Auto No. 9674 del 02 de octubre de 2020

Se entrega Concepto(s) Tecnico(s): 6134 - 02/10/2020

AUTO N° **09674**

“Por el cual se ordena el archivo de la solicitud de Licencia Ambiental iniciada a través del Auto 0892 del 8 de marzo de 2019 y se toman otras determinaciones”

Figura 5-1 Curva de Duración de Caudales Simulados vs Registrados Periodos de Validación 1996-2002 Y 2013-2015

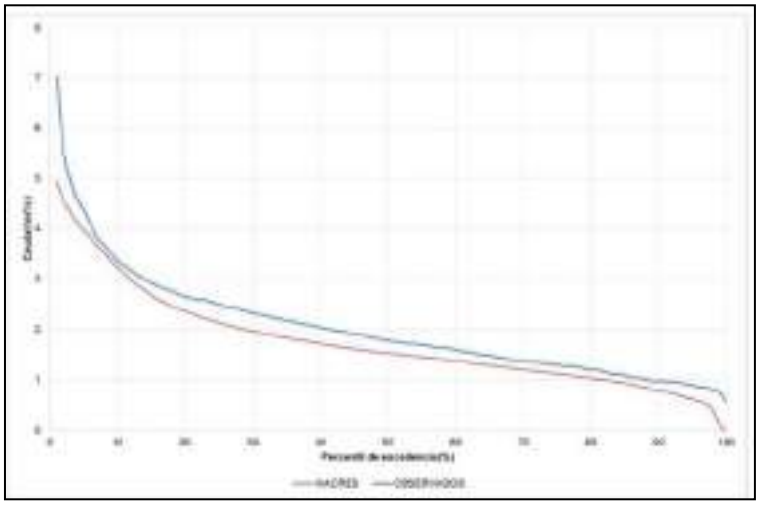
En el numeral 5.1.5.11.9 la sociedad describe el análisis de sensibilidad realizado, en donde a partir de los resultados obtenidos de caudal para cada subcuenca, compara los rendimientos hídricos y las curvas de duración de caudal para cada unidad de respuesta hidrológica, y concluye que el modelo IHACRES presenta los valores de rendimiento hídrico más cercano a la media de todos los modelos utilizados. Adicionalmente, la sociedad presenta la siguiente matriz para justificar la selección del modelo IHACRES:

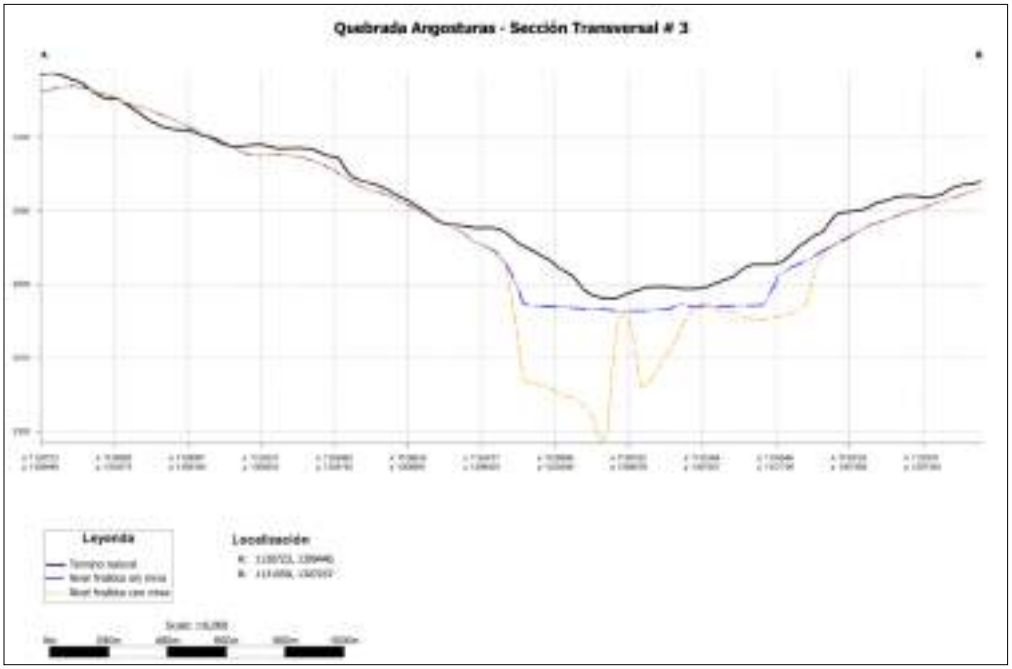
no analiza lo que representa la reducción del caudal base en los diferentes meses del año o en condiciones extremas como puede ser la presencia de un fenómeno de El Niño fuerte, o simplemente, durante los meses de menores precipitaciones del año. Tal ausencia de análisis tanto en la evaluación de los impactos como en los planes de manejo ambiental propuestos no permite un pronunciamiento respecto de sobre de la solicitud de la licencia ambiental del proyecto "Soto Norte".
